## JRR-3 制御棒の地震計スクラム検知から挿入までの時間について

令和 2 年 8 月 6 日

日本原子力研究開発機構

地震時における制御棒挿入の時間経過イメージ

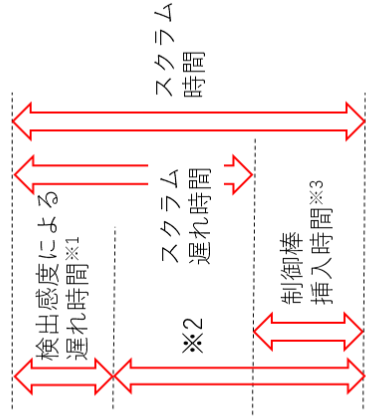
制御棒の挿入性について、その 13 申請書に「スクラム信号検知から制御棒が炉心に挿入されるまでの時間は最大 1 秒である。」とあるが、スクラム信号検知から制御棒の挿入が開始されるまでの時間を示すこと。

また、地震動がスクラム設定値を超えてからスクラム信号検知となるまでの時間を示すこと。

制御棒の挿入に係る時間経過について、図等を用いて説明すること。

スクラム信号発生から制御棒切り離しまでの時間（資料中③～④）の考え方を示すこと。

定期点検等で機能を確認しているものがどの部分であるか示すこと。

JRR-3 における地震時の制御棒のスクラム時間については、平成 2 年の原子炉改造時に実機を用いたスクラム試験を実施しており、加振台の上に制御棒、制御棒駆動装置及び地震計を設け、静的試験及び模擬地震波を用いた加振試験を行っている（【参考】制御棒加振試験写真参照）。よって、実機を用いて地震計の信号検知から制御棒挿入（全ストロークの 80%）までの時刻（3 ページイメージの①～⑤）をスクラム時間として 1 秒以内であることを試験により確認している（JRR-3 の改造その 5 添付計算書 II-2-1 「地震時における制御棒の挿入性についての検討」（昭和 62 年 4 月 6 日 61 安（原規）第 218 号をもって認可）参照）。

また、地震動がスクラム設定値を超えてからスクラム信号検知となるまでの時間（3 ページイメージの①～②）については、地震計には検出感度が非常に高いサーボ型加速度計を用いて 3 方向をリアルタイムで観測しているため、遅れはないものと考えられる。更に地震計がスクラム信号を発生してから制御棒の電源遮断までの時間（3 ページイメージの③～④）

についても電気信号の送受信による遅れ時間であり、十分に無視できるものである。なお、当該地震計については今回変更が生じる設備ではなく、その機能は毎年点検校正を実施し、定検にて確認いただいているものであり、十分な信頼性を有しているものとする。

なお、制御棒挿入時間とは、制御棒の挿入操作開始から挿入完了までの時間（3ページイメージの④～⑤）を指すが、地震計については実機を用いた加振試験によりスクラム遅れ時間を含めた制御棒のスクラム時間の確認を実施している。

地震計スクラム信号は安全保護回路を構成するものであり、その機能については毎年点検校正を実施している。毎年点検校正を実施している項目は、安全保護回路の健全性の確認（以下に示す1）及び2）と制御棒挿入時間の確認（以下に示す3））である。3ページイメージの①～④の時間については、前述のとおり設置時にスクラム検査（3ページイメージの①～⑤の時間）を行っているおり、そこから変更はないため、変動がないと考える。

- 1) 3ページイメージの①～③については、地震計の単体校正を毎年行っており、地震計が設定値にて地震を検知し、スクラム信号を発することを確認している。
- 2) 3ページイメージの③～④については、毎月スクラム機能検査を実施しており、安全保護回路に模擬信号を入力し、スクラム信号を発することを確認している。
- 3) 3ページイメージの④～⑤については、毎年制御棒挿入時間検査を実施し、規定時間（1秒）内であることを確認している。

- ①地震波がスクラム設定値到達 (水平：80gal、鉛直：40gal)
- ②地震計が加速度を検知
- ③地震計からスクラム信号発生
- ④スクラム信号を受け、電源遮断 (制御棒挿入開始時刻)
- ⑤全ストローク量の80%まで落下 (制御棒挿入完了時刻)

- ※1：検出器には検出感度の非常に高いサーボ型加速度計を用いているため、遅れ時間はないとする
- ※2：設置時に実機を用いて加振試験を実施し、1秒以内であることを確認している
- ※3：使用前検査及び定期検査において挿入時間を確認（実力としては500ms以下（R2.4.3及びR2.4.10）に実施した制御棒可動装置の一部更新に係る使用前検査では予備品含め8体検査を行い、最大で482ms）
- ※4：全引抜位置に対する割合
- ※5：挿入性を確認する全ストローク量に対する80%挿入位置
